AANHANGSEL

Ontluchting van de magneetruimte

SACHS 50/1 ... 50/4

Afb. 107

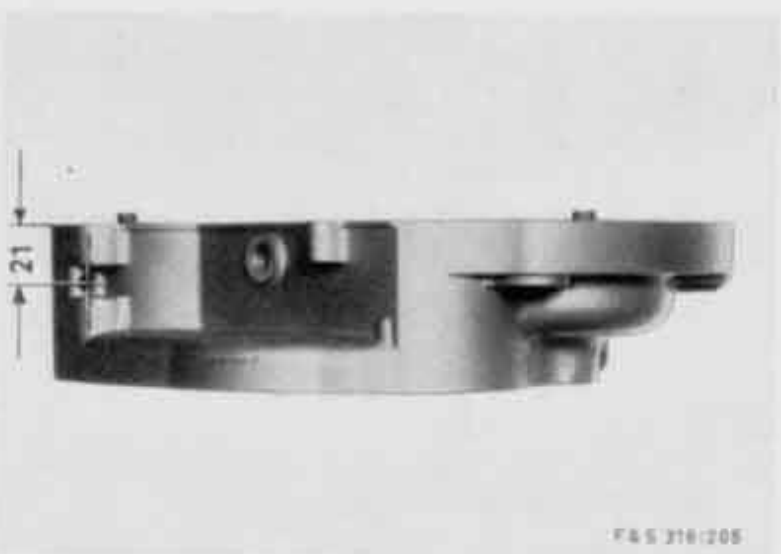
Carterdekse - magneetzijde afschroeven, vliegwiel demonteren en ankergrondplaat afschroeven. Een gat van 7 mm ϕ volgens de aangegeven maten in het carter-magneetzijde aanbrengen.

Carterpakking met een gloeiend stukje rond materiaal van 6 mm ϕ doorbranden (aan dit punt bijzondere aandacht geven, aangezien hiervan de werkzaamheid van de ontluchting afhangt).

Afb. 108

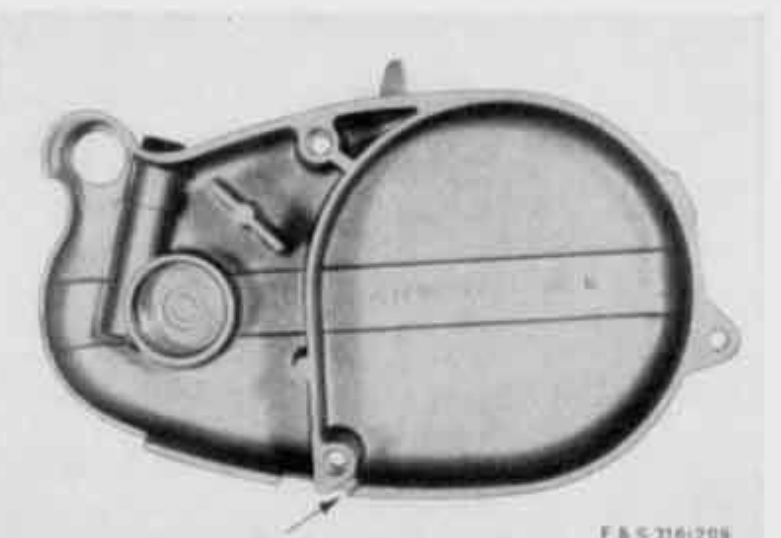
Een gat van 7 mm ϕ tussen de beide carterversterkingen onder aan het carter-koppelingzijde boren.
